IZVJEŠĆE O JAVNOJ RASPRAVI
o Prijedlogu Izmjena i dopuna Generalnog urbanističkog plana Grada Dubrovnika

Odluka o izradi Izmjena i dopuna Urbanističkog plana uređenja „Gruški akvatorij“ te s tim u vezi Izmjena i dopuna Prostornog plana uređenja Grada Dubrovnika i Izmjena i dopuna Generalnog urbanističkog plana Grada Dubrovnika usvojena je na 13. sjednici Gradskog vijeća Grada Dubrovnika koja je održana 20. srpnja 2022. godine. Navedena odluka objavljena je 21. srpnja 2022. godine u “Službenom glasniku Grada Dubrovnika“ broj 10/22.

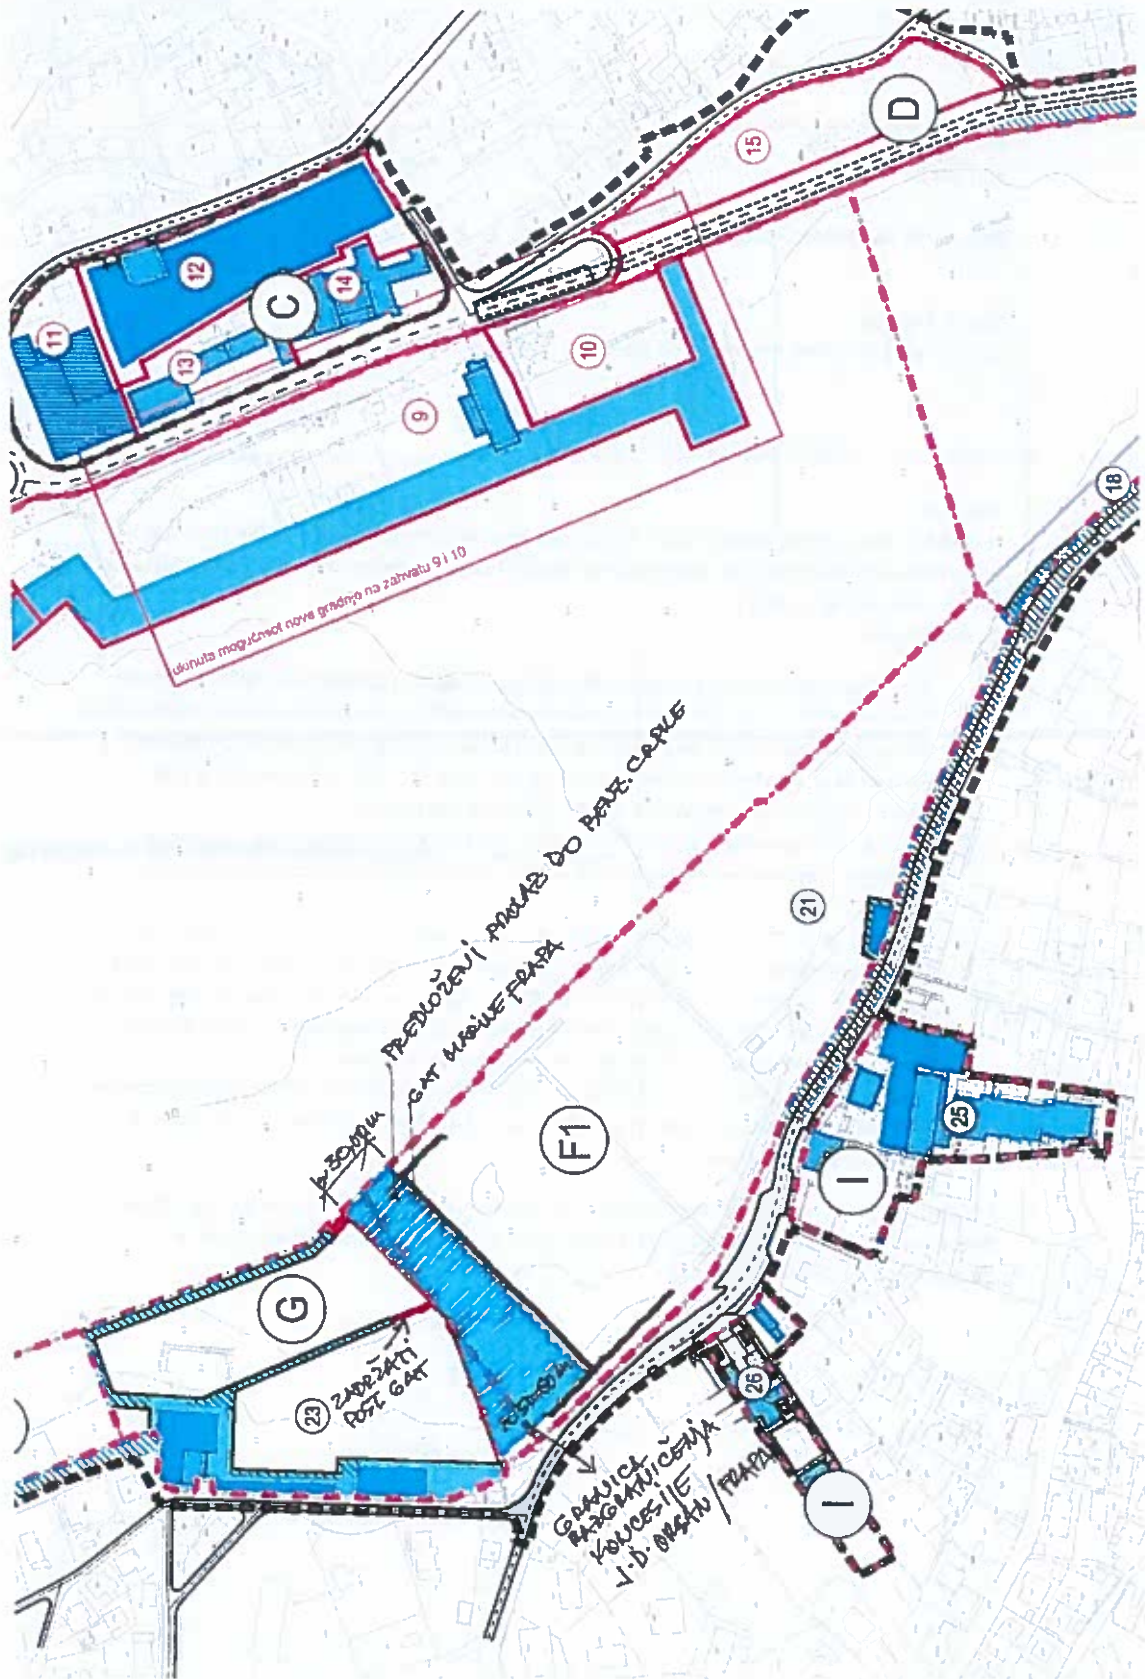
1. Obvezno planirati zaštitni gat sa sjeverne strane paralelno s postojećim čvrstim gatom kako bi se zaokružilo akvatorij lučice Orsan kao konačno rješenje (dostavit ćemo Vam grafički prikaz kao prijedlog nakon snimke postojećeg stanja lučice i novoizgrađenih plutajućih gatova).

3. Planirati (djelomično i potvrditi iz ex UPU-a) da se na postojećim prizemnim zgradama sa zapadne strane može izvršiti dogradnja i nadogradnja (P+1) sa sveukupnom visinom 8,00 m do vijenca. To je potrebno radi planiranog friza (1-1,2 m) na ravnim krovovima. Ustvari to se odnosi na dvije prizemne zgrade s bočnih strana novoizgrađenog hangara (jedna u nizu sa sjeverne strane hangara, a druga odvojena s južne strane hangara).

4. Na postojećem prizemnom objektu restorana, sanitarnog čvora i klupskih prostorija obvezno zadržati mogućnost nadogradnje glorijeta s visinom 8,00 m do vijenca i do 70 % tlocrtne površine sadašnje terase.

POPREČNI PRESJECI CESTA mjerilo 1:100

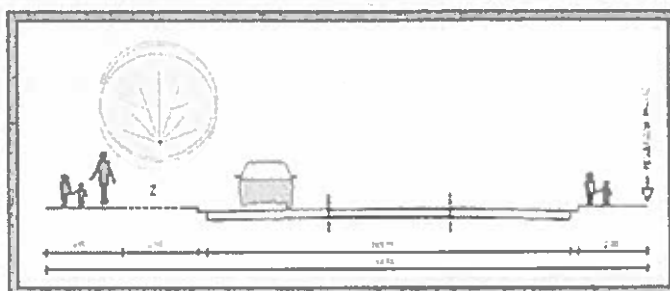
1. U prijedlogu Izmjena i dopuna Urbanističkog plana uređenja „Gruški akvatorij“ glavna gradska prometnica, u naravi ulica Obala pape Ivana Pavla II, proširena je u ukupni profil od 16,5m (tri kolne trake, jednostrani pješakački nogostup/biciklistička staza i

drvoređ) što nije u skladu sa dostavljenim zahtjevom i izrađenim elaboratom, gdje se predlaže zadržavanje predmetne glavne gradske prometnice u postojećoj trasi ucrtanoj u Generalnom urbanističkom planu Grada Dubrovnika iz 2014. godine. Navedeno se može vidjeti na prilogu 1. koji prikazuje poprečni presjek glavne gradske prometnice, u prilogu ovog zahtjeva.

Prilog 02.

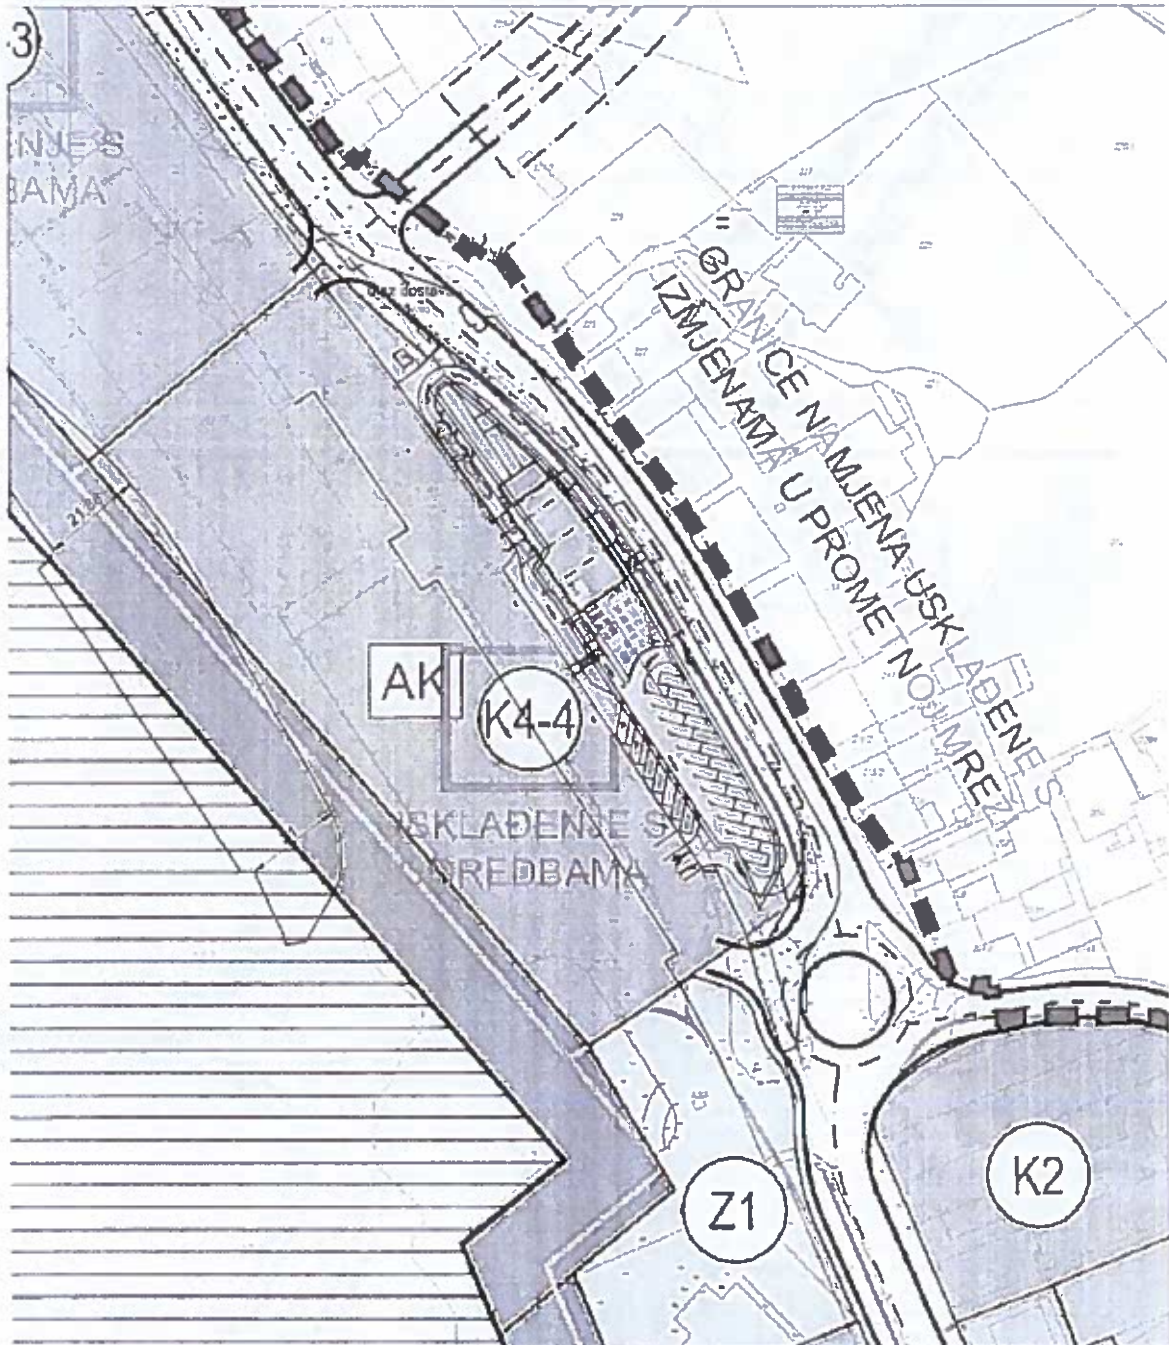
2. U Prijedlogu Izmjena i dopuna Urbanističkog plana uređenja „Gruški akvatorij“ zona u kojoj se nalazi Frendy d.o.o. prenamijenjena je u zonu namjene K4-4 (autobusni kolodvor), čime je čestica na kojoj se nalazi tvrtka pripojena namjeni i čestici autobusnog kolodvora. Smatramo kako prenamjena treba ići u namjenu K1 (poslovna-pretežito uslužna) i K2 (poslovna-pretežito trgovačka).
3. Zaključno, napravljen je preklap projektnog rješenja budućih sadržaja izrađenog od tvrtke Gabriel projektiranje d.o.o. unutar zone gdje se nalazi tvrtka Frendy d.o.o., te Prijedloga Izmjena i dopuna UPU-a „Gruški akvatorij“, gdje je ustanovljeno kako trup ceste zauzima dio građevne čestice i to ukupno oko 800m² čime se u potpunosti onemogućuje realizacija predviđenog projekta na području zone Frendy d.o.o.. Navedeno se može vidjeti na prilogima 02. i 03. u prilogu ovog zahtjeva

Prilog 1: Podvodni arheološki lokaliteti u obuhvatu UPU „Gruški akvatorij“

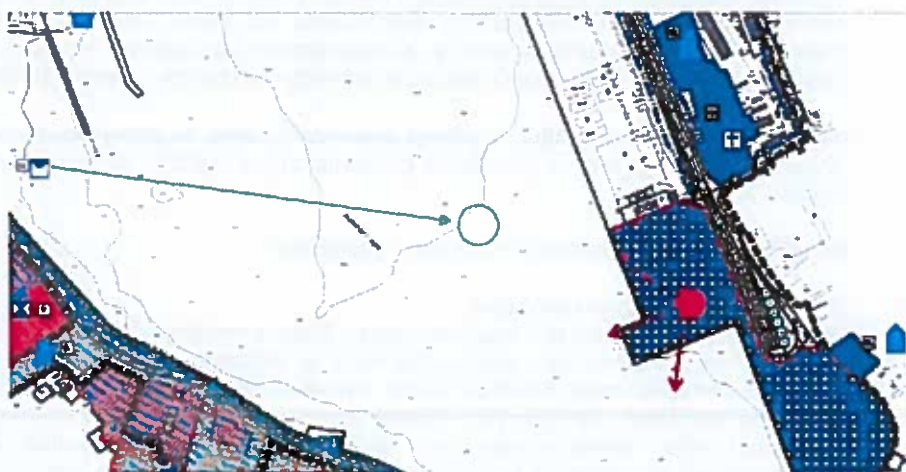
Grafički prikazi s oznakama točnih lokacija dvaju podvodnih arheoloških lokaliteta

SI.2 – Položaj antičkog brodoloma Batahovina

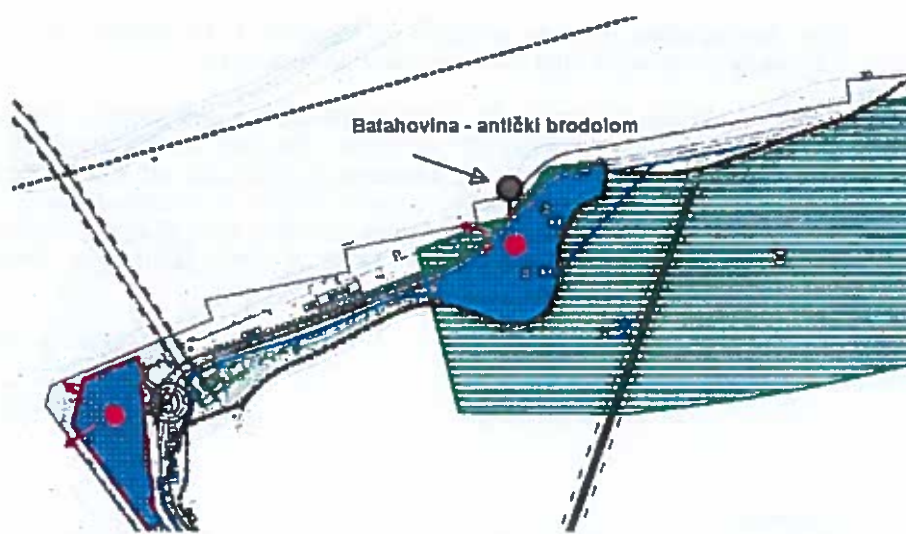
SI.1 - Korekcija položaja novovjekovnog brodoloma u luci Gruž

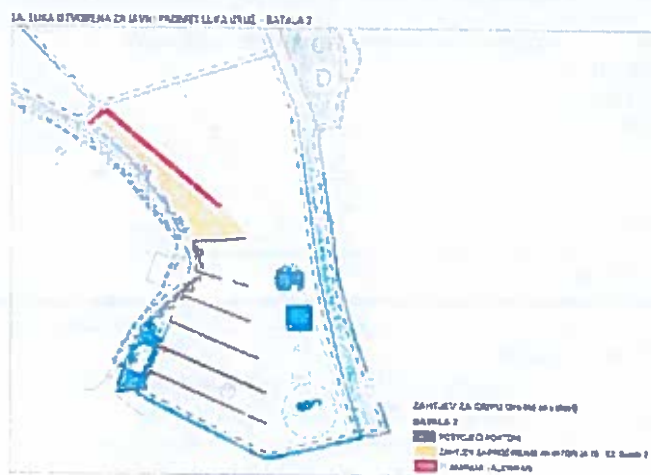
Na temelju uvida prilikom javne rasprave o Prijedlogu Izmjena i dopuna Urbanističkog plana uređenja "Gruški akvatorij", te s tim u vezi Prijedlozima Izmjena i dopuna Prostornog plana uređenja Grada Dubrovnika i Izmjena i dopuna Generalnog urbanističkog plana Grada Dubrovnika u roku dostavljamo prijedlog uređenja komunalne lučice Batala na predjelu ispred Ville Elize do granice plovnog puta i od već postojećeg valobrana komunalne lučice Batala do granice sa lukom nautičkog turizma radi omogućivanja smještaja plutajućih pontona i valobrana za komunalne vezove građana grada Dubrovnika, a ujedno bi se i koristili za ukrcaj i iskrcaj putnika u nautičkom turizmu.

Građani grada Dubrovnika godinama dostavljaju zahtjeve za komunalne vezove na čije se rješenje čeka desetljećima. Također, ukrcaj i iskrcaj putnika, gostiju korisnika jednodnevnih izleta brodovima stvara ogromne gužve na područje place Gruž, koji je ujedno i zapadni ulaz u grad. Ovim putem
